交通部　公告　　中華民國 114 年 3 月 25 日
交路字第 1145003801 號

主　　旨：預告修正「道路交通標誌標線號誌設置規則」第一百七十條草案。

道路交通標誌標線號誌設置規則第一百七十條修正草案總說明

道路交通標誌標線號誌設置規則第一百七十條修正草案條文對照表

圖三　多車道直交路口

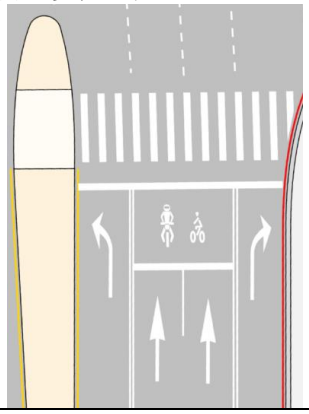
修正條文	現行條文	說明
第一百七十條　停止線，用以指示車輛停止之界線，車輛停止時，其前懸部分不得伸越該線。 本標線設於已設有第五十八條「停車再開」標誌、第一百七十七條「停」標字或設有號誌之交岔路口，鐵路平交道或行人穿越道之前方及左彎待轉區之前端。 本標線為白實線，寬三十至四十公分，依遵行方向之路面寬度劃設之。與行人穿越道線同時設置者，兩者淨距為二公尺至三公尺。但受實際情形限制，得酌予調整，其淨距不得少於一公尺。 本標線之前得加繪黃色「越線受罰」標字。 設置特種閃光號誌且無設置第一百八十五條枕木紋行人穿越道線管制之路口，於閃光黃燈道路不予設置停止線。 本規則中華民國一百十四年○月○日修正發布後，新設或重繪之停止線應依第二項規定劃設。 本標線設置圖例如下：	第一百七十條　停止線，用以指示車輛停止之界線，車輛停止時，其前懸部分不得伸越該線。 本標線設於已設有第五十八條「停車再開」標誌、第一百七十七條「停」標字或設有號誌之交岔路口，鐵路平交道或行人穿越道之前方及左彎待轉區之前端。 本標線為白實線，寬三十至四十公分，依遵行方向之路面寬度劃設之。與行人穿越道線同時設置者，兩者淨距以一公尺至三公尺為原則，如受實際情形限制，得酌予加大淨距。 本標線之前得加繪黃色「越線受罰」標字。 本標線設置圖例如下： 圖一　直交路口

設置特種閃光號誌且無設置第一百八十五	一、鑒於大型車輛行車視野較高，時有忽略穿越道路行人情事，並造成對行人之壓迫感，需增加穿越道路行人與停等車輛之緩衝空間，爰參照車輛型式安全審驗管理辦法第十四條附表車輛安全檢測基準附件二十三之二間接視野裝置安裝規定，七點五噸以上N2、N3類之突頭車輛駕駛可看到車輛前緣最外平面二公尺內的橫向垂直平面，並參考瑞典、英國、新加坡與韓國規定停止線與行人穿越道線淨距均為二公尺以上，爰修正第二項規定之兩者淨距為二公尺至三公尺，並配合修正第四項圖例。惟考量實際情形，部分路口受限於路口建築物、圍牆、道路停等空間不足等道路環境影響之特殊狀況或設有機慢車停等區線之車道，爰規定得酌予調整，其淨距至少為一公尺。另有關路口視距之考量，得參考交通工程規範，併予敘明。 二、考量全面更新重繪停止線，恐過於消耗經費、人力資源，對於已依現行條文第四項

條枕木紋行人穿越道線管制之路口，於閃光黃燈道路不予設置停止線。	停止線圖例劃設者，可保留至其須汰換時，再依修正條文第六項圖例劃設，爰修正條文第五項增訂本規則修正發布後，新設或重繪之停止線應依第二項規定劃設。 三、現行條文第四項移列為第六項，第五項移列為第四項。
